### Respuesta de consulta N° 5

Ref. Licitación Pública N° 02/002/2020

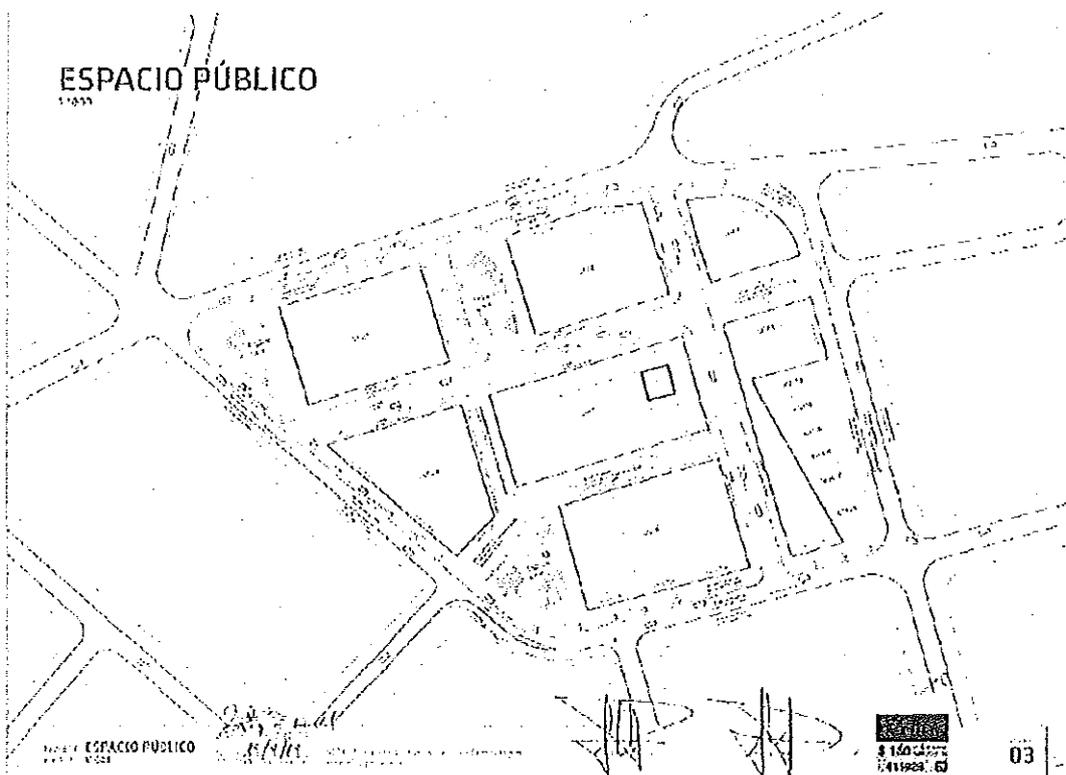
Dentro de las aclaraciones se notificó que se enviaría aclaración relacionada a la Subestación de UTE, aún no contamos con ella

Favor enviar dicha aclaración, en donde, entre otros puntos se debe de indicar su ubicación

Se adjunta lámina con la ubicación de la subestación:

Además de la obra civil de la subestación, se requiere la ejecución de las canalizaciones del límite de propiedad actual hasta la subestación

Respecto a las características físicas de la subestación remitirse al Anexo XIV
